L'ancien processus de fabrication appliqué par le fournisseur pouvait endommager les bobines de la vanne gaz. Ce processus a été rectifié.

Un kit de remplacement des bobines de la vanne gaz a été créé en pièces de rechange. Référence : 184176

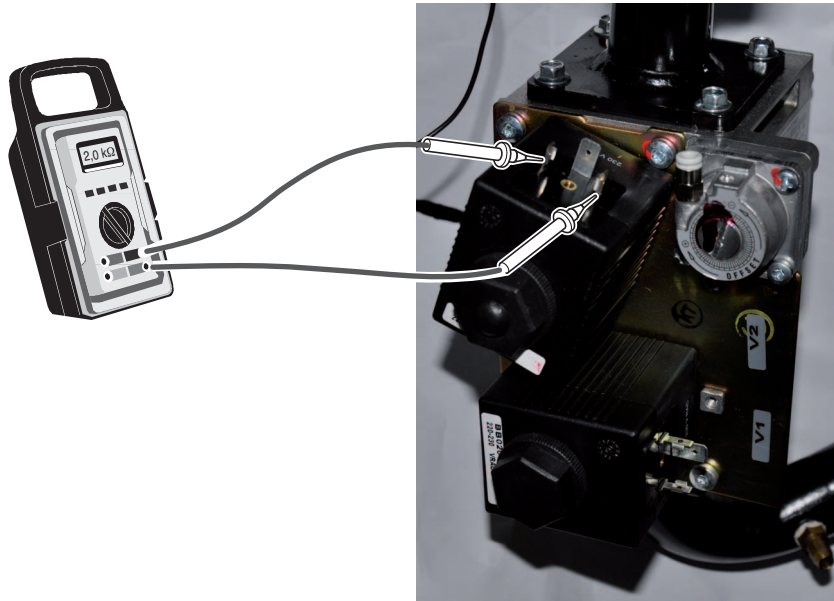
Les nouvelles bobines produites depuis, comportent le marquage : **Rev.2** et la date de fabrication 09 (ou supérieurs).

Date de fabrication : 05 - 2009
(Exemple)

Les nouvelles bobines comportent
le marquage : **Rev.2**.

Les vannes (référence 183334) en stock au CPR, ainsi que les vannes montées en usine, sont équipées de ces nouvelles bobines.

i Résistance mesurée en cas de bobine défectueuse :

- Valeurs mesurées : 0 ohm ou résistance infinie.
(valeur normalement mesurée : 2 kohm).

Dans ce cas, remplacer les bobines de la vanne.

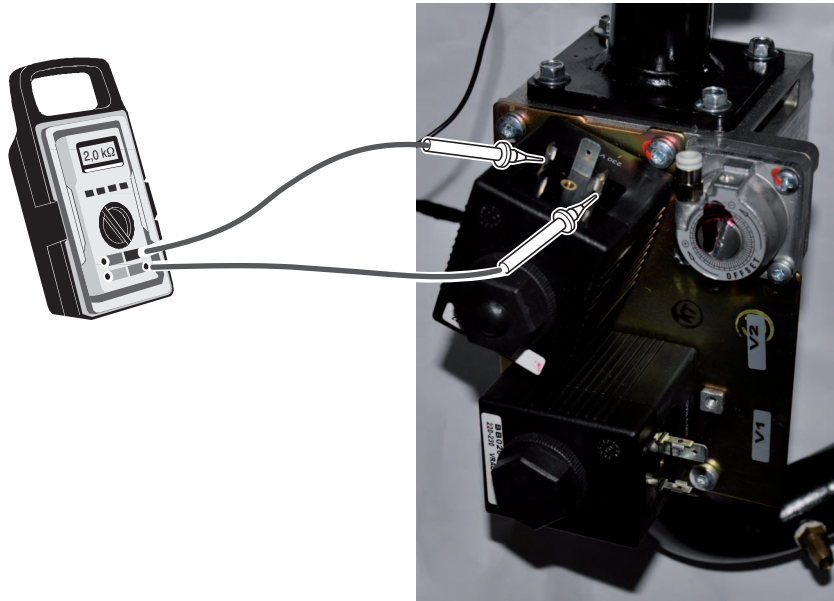
Ein vorher vom Lieferanten angewendeter Herstellungsprozess konnte die Spulen des Gasventils beschädigen. Der Herstellungsprozess wurde korrigiert.

Die neuen Spulen die seitdem produziert werden, werden mit **Rev.2** und mit dem Herstellungsdatum 09 (oder neuer), markiert.

Herstellungsdatum: 05 - 2009
(Beispiel)

Die neuen Spulen sind mit folgender
Kennzeichnung markiert: **Rev.2**.

Die Gasventile (Referenz 183334) vom Ersatzteillager und die im Werk montierten Gasventile, sind mit diesen neuen Spulen ausgestattet.

Ein Satz zum Austausch der Spulen des Gasventils ist als Ersatzteil erhältlich. Artikel-Nr.: 184176

i Gemessener Widerstand im Falle einer fehlerhaften Spule :

- Gemessene Werte: 0 Ohm oder unendlicher Widerstand.
(Normal gemessenes Wert: 2 kohm).

In diesem Fall, die Spulen des Gasventils ersetzen.
